发件人 浙江正泰电器股份有限公司市场部

关于昆仑系列产品变更的通知

附件：产品更改前后对比示例图

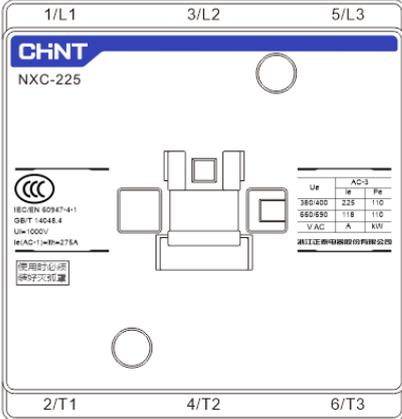
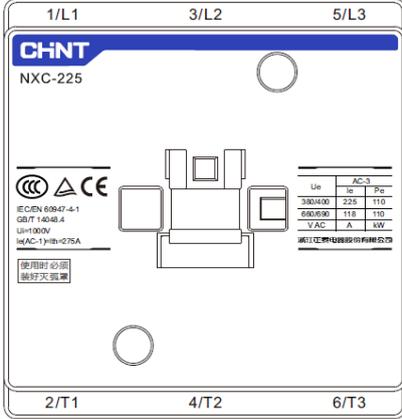
变更项目	改进前	改进后
国内产品认证新增 CE、TUV (以 NXC-06、225、NXR-25 为例)

NXR 全系列产品技术参数(体现在说明书中表 1)	主回路额定冲击耐受电压 Uimp: 6kV	主回路额定冲击耐受电压 Uimp: 8kV
